聴取結果書

東京電力福島原子力発電所における事故調査・検証委員会事務局

MELCOR解析等について

東京電力株式会社福島第一原子力発電所の 事故に係る1号機、2号機及び3号機の 炉心の状態に関する評価

図 3-31 事業者解析 1 での注水量(2 号機)

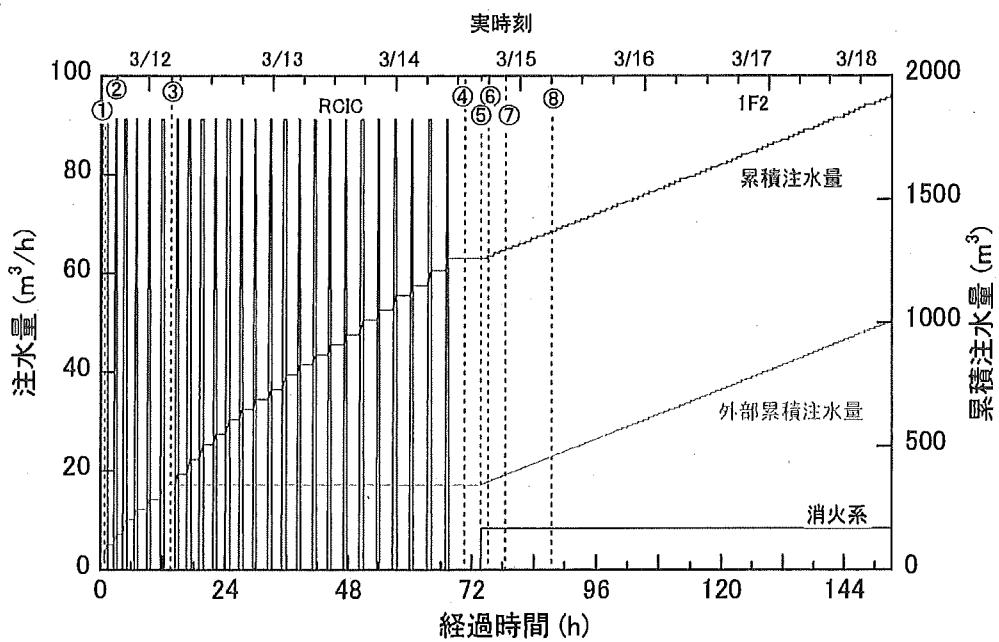
問 RCIC 停止後の海水注水開始時間につき、資料 1 の「表 3-9 2 号機に関する事象」には、3 月 14 日 16:34 に消火系ラインを用いた海水注入作業開始と記載されている（図中番号として⑤と記載されている。）が、同表の下部に※1 として、「解析上は、その後の水位上昇が確認された 3/14 19:54 からの注水を、最初の海水注水開始時期と仮定。」する旨が記載されている。

他方で、資料 1 の「3.2.2 事業者解析 1 の結果」では、「上記⑤の時点での外部注水が開始されることで炉心部の水位が上昇し、TAF まで回復するため、炉心が冷却され RPV（原子炉圧力容器）破損には至らない。」旨記載され、資料 1 の「図 3-31 事業者解析 1 での注水量（2 号機）」のグラフでは、外部累積注水量が⑤から上昇を開始しており、上記「3/14 19:54 からの注水を最初の海水注水開始時期と仮定」したことと矛盾しているように思われる。

解析を実施した際には、実際、注水開始時期をどのように設定したのか。

答 解析上は、⑤の時点（3 月 14 日 16:34）から注水されたことになっている（と答えるのみで、上記矛盾を解消させる説明はなされなかった。）

事業者解析 2 においては、消防車の吐出圧を考慮し、原子炉圧力の実測値が 0.6Mpa を超える時期には注水されないと条件を置いた。そのため、実際の注水開始時間は、14 日 19 時頃となり、注水がなされない時間が長くなることから、事業者解析 1 とは異なり、圧力容器が破損するという結果となった。
